ც ნ ო ბ ა

დამკვეთი: შ.პ.ს. "ჯინო პარკი" (ტელ: 599 88 33 88)

მისამართი: თბილისის ზღვის მიმდებარედ

ფუნქციური დანიშნულება: გამაჯანსაღებელ-დასასვენებელი კომპლექსი

ჯინო ფერედას თბილისი	8.01.2014
მისამართი: ქ. თბილისი, ტბილისის ზღვის მიმდებარედ	მასშტაბი: 1:5,000

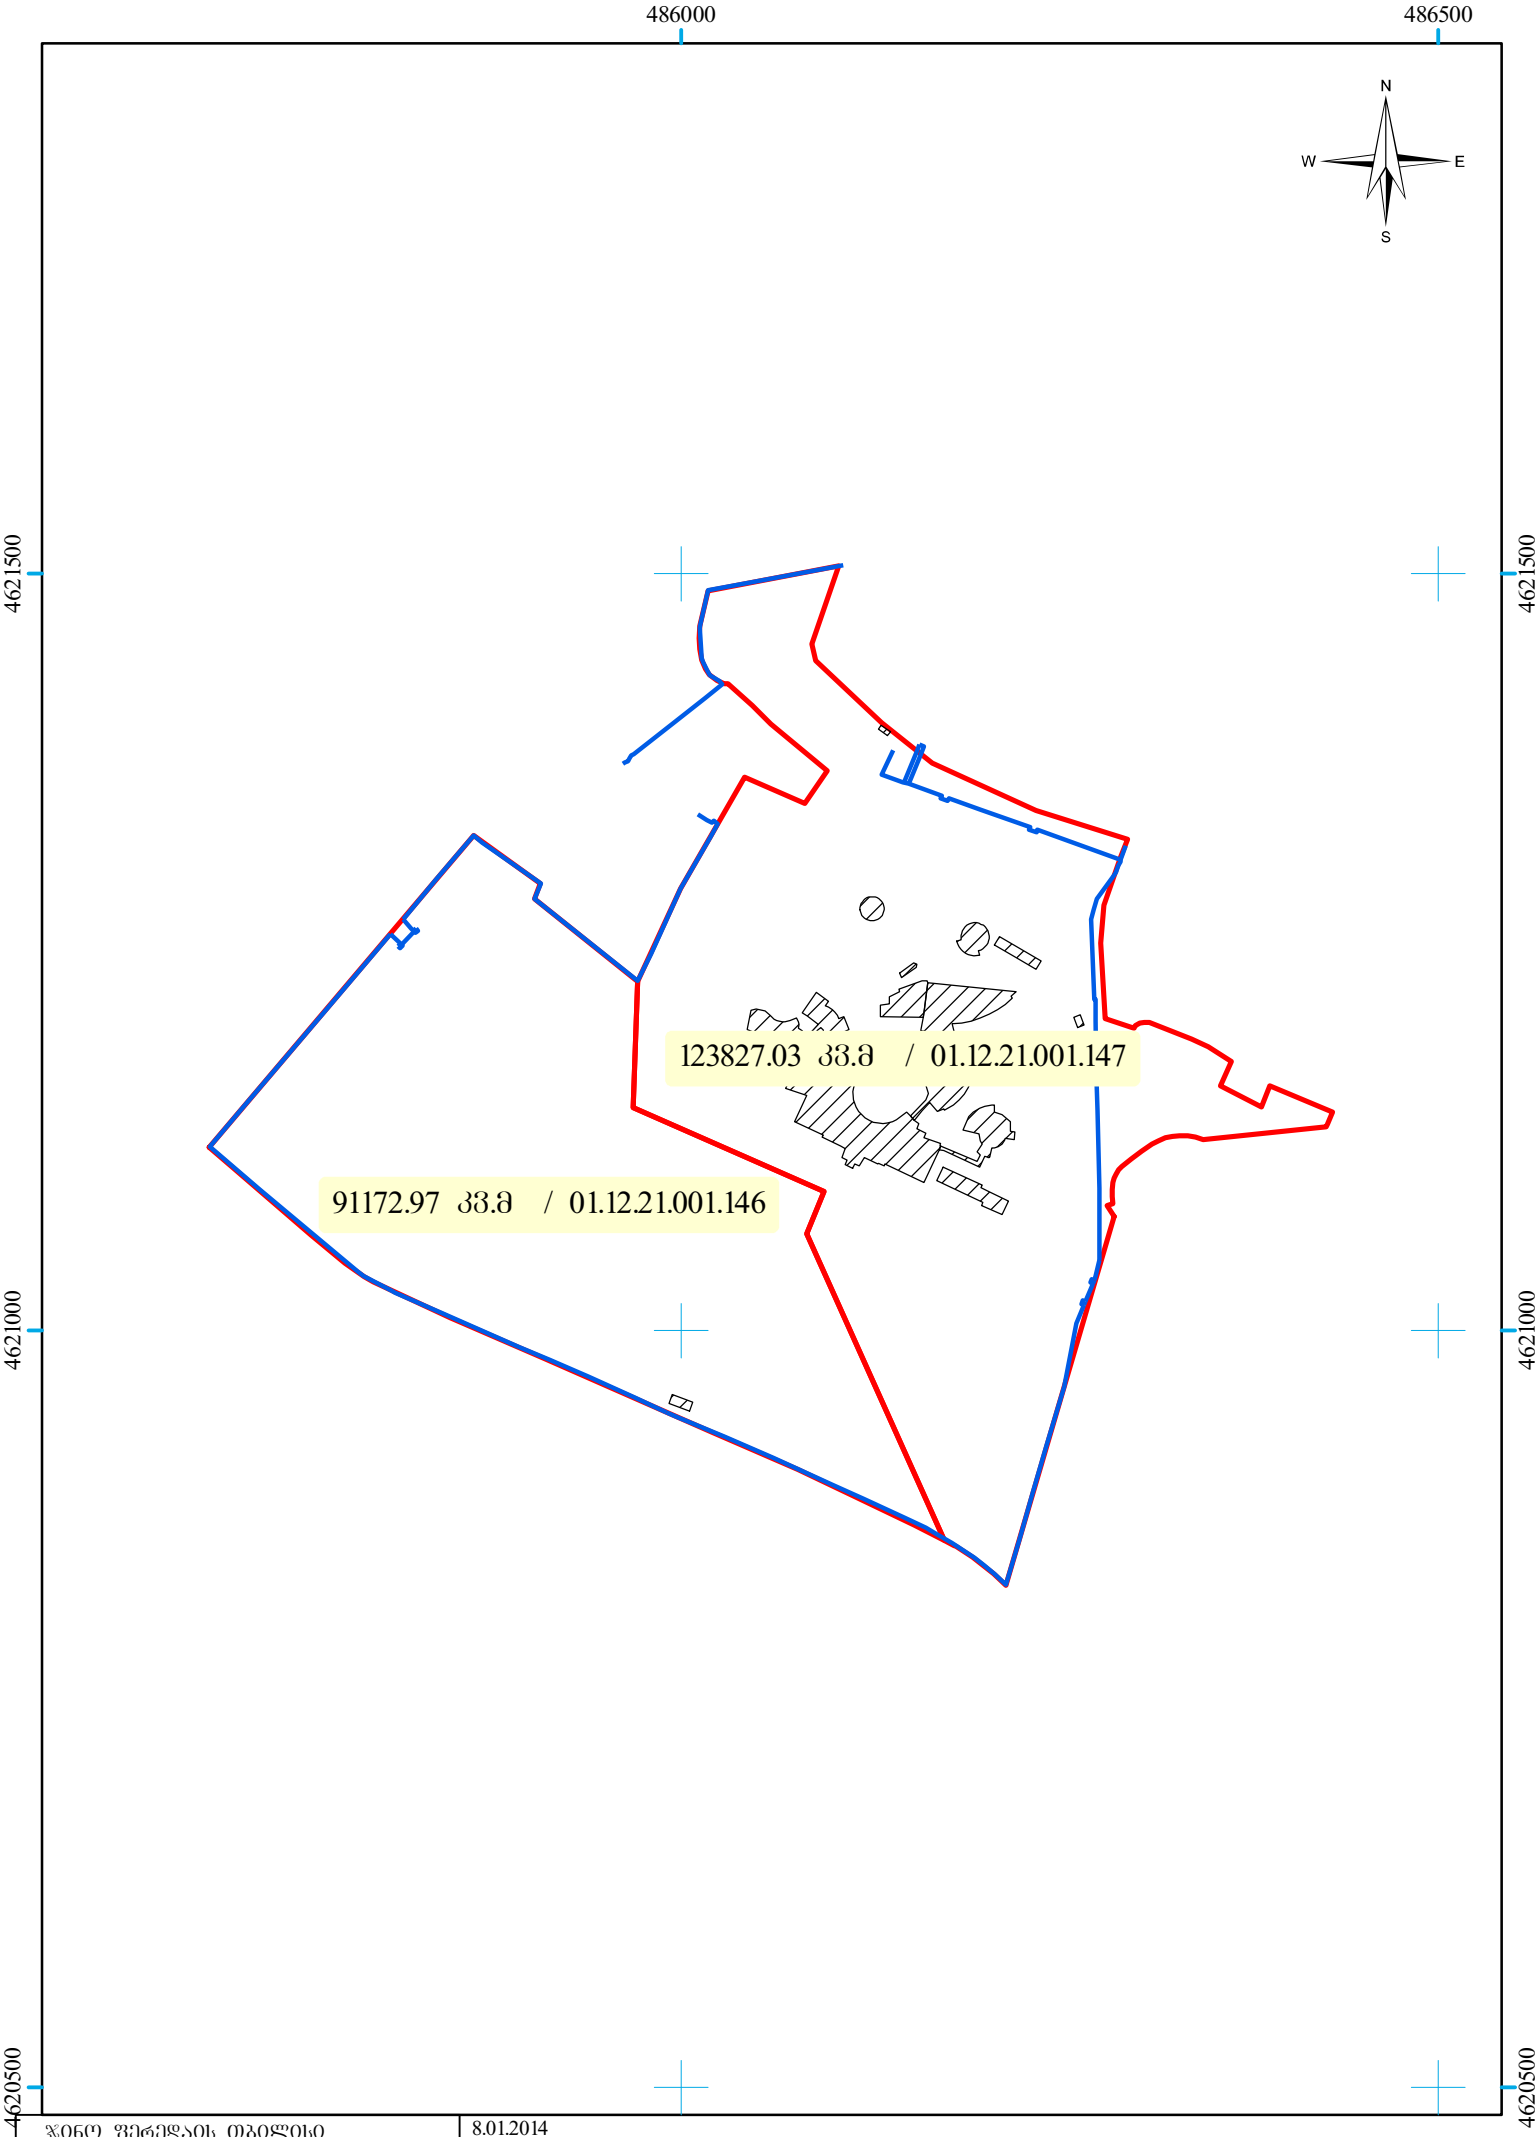
ტერიტორია შეცვლილი და დასასრულებელია. დამატებით მოწყობილია მავთულბადის ღობე, შენობა-ნაგებობები, ხის კონსტრუქციები და მცირე ზომის ატრაქციონები. სამაშველო საგუშაგოების მდებარეობა შეცვლილია. მოედნების და ტრიბუნების რაოდენობა და მდებარეობა შეცვლილია. ტერიტორიაზე შესასვლელში მოწყობილია კონსტრუქცია მცირე ზომის ნაგებობებით. სასტუმრო კომპლექსი და მთავარი შესასვლელი არ არის აშენებული.

ტერიტორიის შემომსაზღვრელი მავთულღობე და სანაპიროსთან მდებარე კიბე ნაწილობრივ სცდება საკადასტრო საზღვრებს.

საჯარო რეესტრის მონაცემების მიხედვით საპროექტო ტერიტორიის ფართობი პროექტში ნაჩვენები 221393.00მ^2-ის ნაცვლად რეგისტრირებულია 215000მ^2.
